改善箇所説明図

図：左ハンドル車

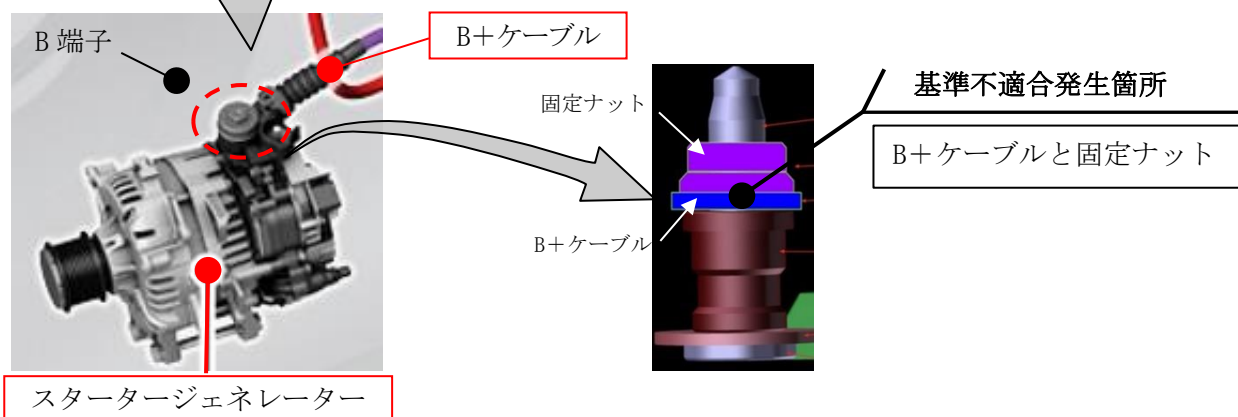
不具合の内容

スタータージェネレーターの B 端子において、製造管理が不適切なため、B+ケーブルの固定ナットが規定トルクで締め付けられていないものがある。そのため、走行中の振動等により、当該ナットが緩んで接続が緩むことで抵抗値が増加し、B 端子が異常過熱して警告灯が点灯し、最悪の場合、火災に至るおそれがある。または、走行中にエンジンが停止して走行不能となるおそれがある。

改善の内容

全車両、B+ケーブルの遊びの有無を点検し、遊びがある場合はショート痕の有無を点検し、以下のいずれかの措置を行う。なお、遊びがない場合はB+ケーブルの固定ナットを規定トルクで締め付ける。

1 ショート痕がある場合

スタータージェネレーターとB+ケーブルを新品に交換する。

2 ショート痕がない場合

B+ケーブルの固定ナットを規定トルクで締め付ける。
